Notat til Byrådet vedr. behandling af sag om Rundkørsel i Grønnemose

16/14197 - Statsvej M40 km 182/840 højre vejside.

Forespørgsel om permanent tilslutning af Industrivej til Bogensevej i Grønnemose.

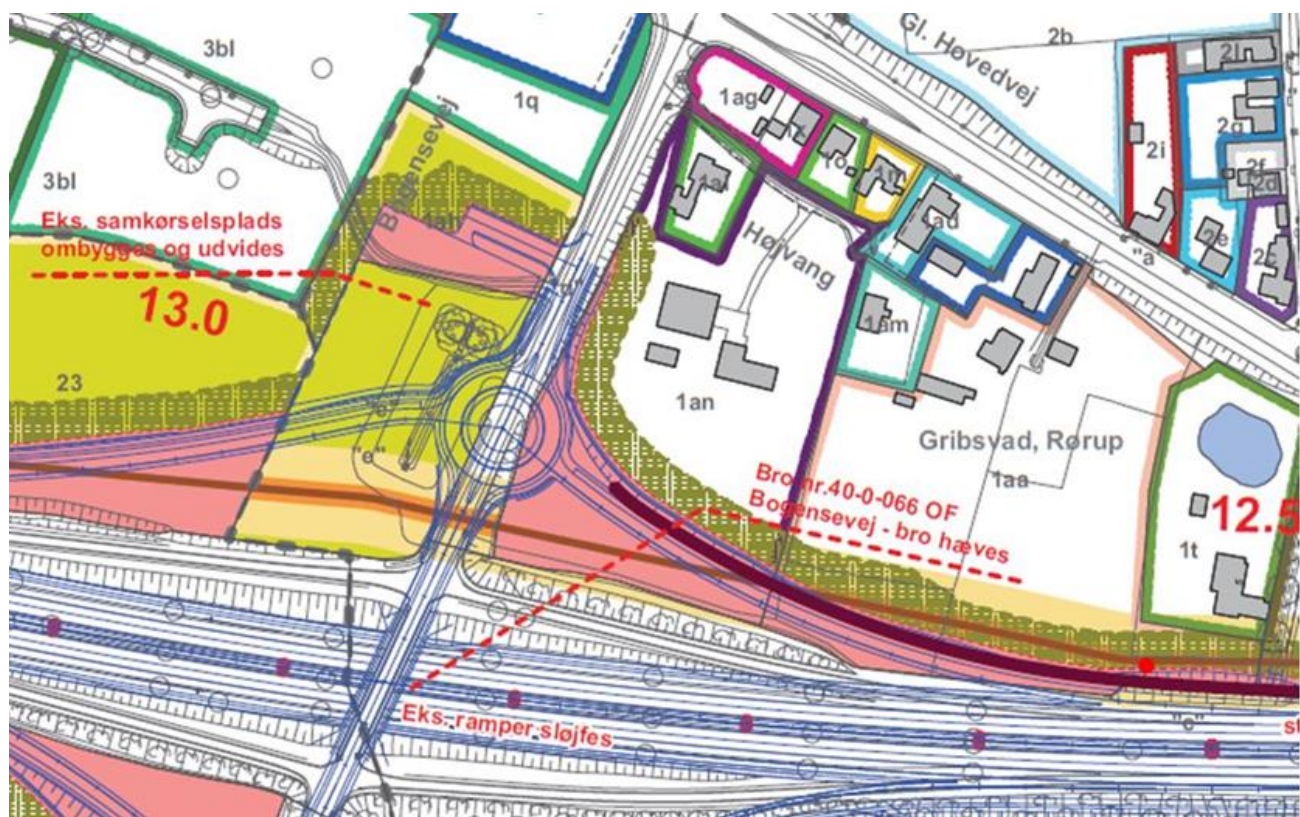
Ved den placering af den interimsvej, som Assens Kommune forespørger om, er der planlagt to større statslige anlægsprojekter. Det ene er *"Udbygningen af Den fynske motorvej E20 mellem Odense Vest og Middelfart"*, som er sikret vedinteressezone og anlægslov og derudover er det forslag Nord i *"Ny bane over Vestfyn"*, som er sikret med en udmeldt interessezone.

En permanent forlængelse af Industrivej med tilslutning i Bogensevej som anvist, vil være i konflikt med en realisering af begge anlægsprojekter og vurderes i et sådan tilfælde at medføre en trafikmæssig dårlig løsning.

Vejdirektoratet mener derfor ikke at der på nuværende tidspunkt, skal laves en permanent tilslutning mellem Industrivej og Bogensevej.
